Óveruleg breyting á Aðalskipulagi Ísafjarðarbæjar 2008-2020

Bolungarvíkurlína 1

Greinargerð

Teikning: 21567-BRASK-UP-01 Dagsetning: 07.02.2022

Fyrir breytingu. Kvarði: 1.50.000(A4)

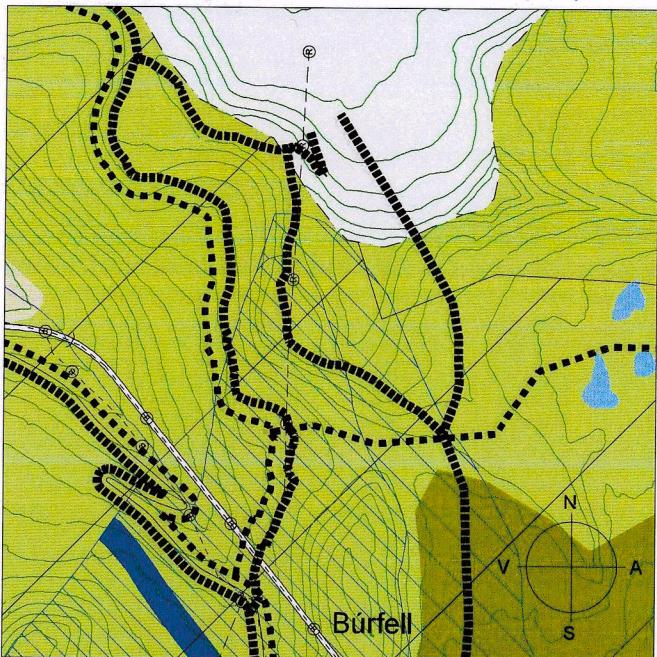
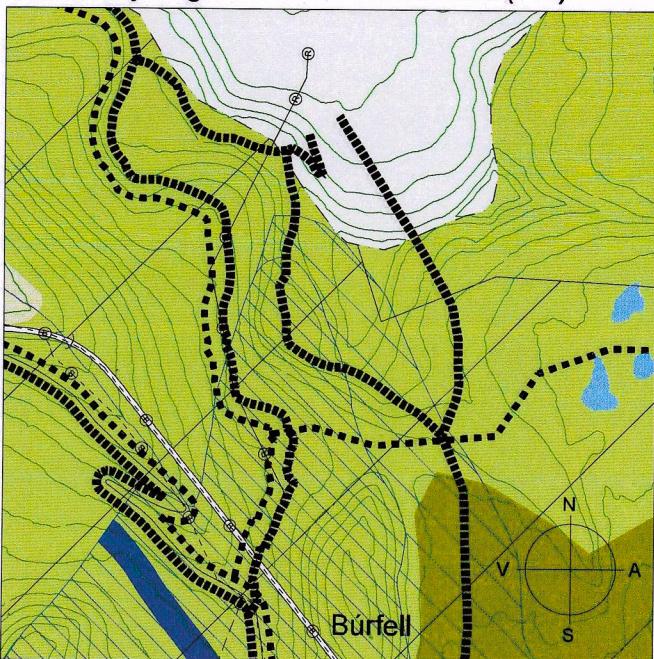
Fyrirhugað er að Bolungarvíkurlínu 1 verði hnikað til vesturs á um 2.250 metra kafla um Svarthamrahvilst, mest um 400 m, og hún endurbyggð. Stærsti hluti færslunnar er innan Ísafjarðarbæjar og er færslan sýnd á breytingauppdrætti. Við breytinguna lengist línan um tæpa 200 metra innan Ísafjarðarbæjar. Hluti línunnar er innan Bolungarvíkur og samhliða er gerð breyting á legu línunnar í aðalskipulagi Bolungarvíkur. Bolungarvíkurlína 1 er í dag og verður áfram loftlína. Lína er afmörkuð sem loftlína á breytingauppdrætti.

Forsenda breytingar er að til stendur að endurbyggja Bolungarvíkurlínu 1 á kafla um Svarthamrahvilst til að auka afhendingaröryggi á svæðinu. Bolungarvíkurlína 1 liggur að hluta til um krefjandi og hálent svæði þar sem vænta má mikils álags frá vindi og ísingu. Breyting á legu línunnar er gerð að undangenginni greiningu sex valkosta þar sem niðurstaða greiningar er að sú færsla sem breyting felur í sér er líklegust til að skila þeim ávinnungi sem sóst var eftir varðandi kostnað, afhendingaröryggi og líkleg til að minnka ótiltæki línunnar.

Bolungarvíkurlína 1 liggur í dag og mun áfram liggja á óbyggðu svæði. Breytingin hefur ekki áhrif á niðurstöðu umhverfismats aðalskipulags. Línan fer um vatnsverndarsvæði en með breytingu styttist sá hluti hennar sem liggur um vatnsverndarsvæði. Línan er í dag og verður áfram afmörkuð á C-hluta náttúrumínjaskrár. Með breytingu færst Bolungarvíkurlína 1 nær reið- og gönguleið sem liggur vestan Kistufells.

Eftir breytingu. Kvarði: 1.50.000(A4)
